**Parere n. 332 del 31/05/2024**

<b>Progetto</b>	<p><b><i>Valutazione Impatto Ambientale</i></b></p> <p><b>Progetto di “Realizzazione nuovi Clusters nella Centrale di Stoccaggio Gas di Sergnano”. Prevede la realizzazione di n° 38 nuovi pozzi e dei relativi collegamenti alla centrale di stoccaggio esistente, da ubicarsi nei comuni di Sergnano e Ricengo (CR)</b></p> <p><b>ID_VIP: 8702</b></p>
<b>Proponente</b>	<b>STOGIT S.p.A.</b>

ID: 8702 - Progetto di "Realizzazione nuovi Clusters nella Centrale di Stoccaggio Gas di Sergnano". Prevede la realizzazione di n° 38 nuovi pozzi e dei relativi collegamenti alla centrale di stoccaggio esistente, da ubicarsi nei comuni di Sergnano e Ricengo (CR) – Istruttoria VIA

Figura 31 Risoluzione delle interferenze delle nuove aree Cluster con il reticolo idrografico

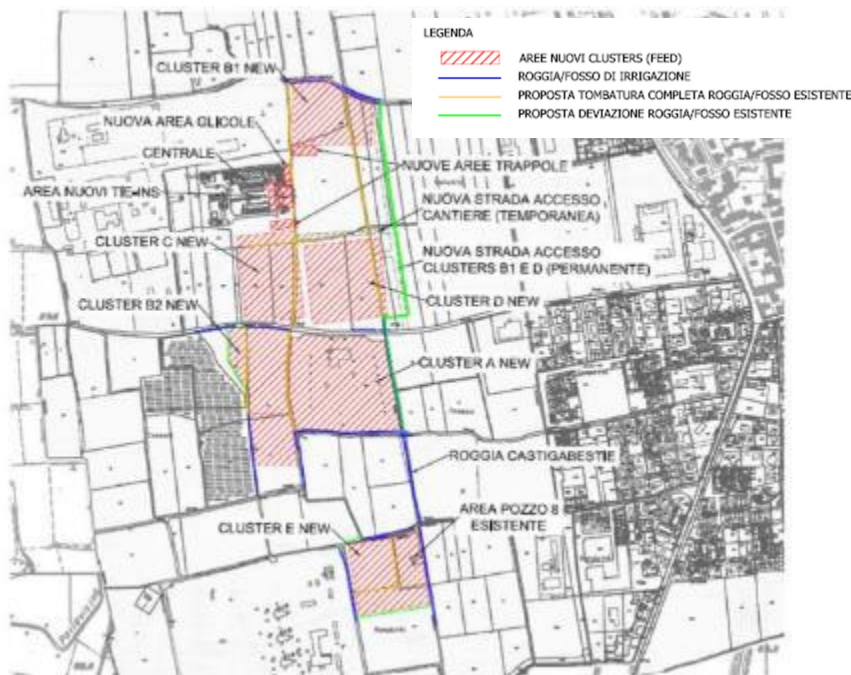
La Commissione ritiene che nella valutazione dei potenziali impatti dell'opera non sia stata esaminata la alterazione dell'assetto idrografico, in particolare per quanto riguarda la rete idrografica minore, che sarà oggetto di modifica (in particolare la prevista rilocazione della Roggia Castigabestie che ricade all'interno delle nuove aree Cluster B1 e D e di altri canali minori, allo scopo di risolvere le interferenze delle aree destinate al collocamento dei nuovi cluster con essi). Per questo motivo, come indicato nella **Condizione Ambientale n. 5**, richiede che sia garantito che gli interventi di spostamento di percorso delle rogge non causino perdita di funzionalità agricola nemmeno temporanea e che i lavori non interessino la stagione irrigua.

CONDIZIONE AMBIENTALE N. 5	
<b>Macrofase</b>	Ante Operam
<b>Fase</b>	Fase precedente la cantierizzazione
<b>Ambito di applicazione</b>	Ambiente idrico
<b>Oggetto della condizione</b>	Nel corso degli interventi di modifica della rete idrografica minore, (traslazione di un tratto della Roggia Castigabestie e di altri canali minori, allo scopo di risolvere le interferenze delle aree destinate al collocamento dei nuovi cluster con essi) deve essere garantito che gli interventi di spostamento di percorso delle rogge non causino perdita di funzionalità agricola nemmeno temporanea. Inoltre, i lavori devono essere condotti in modo da non interessare la stagione irrigua.
<b>Termine avvio Verifica di Ottemperanza</b>	Prima della cantierizzazione
<b>Ente vigilante</b>	MASE
<b>Enti coinvolti</b>	Regione Lombardia
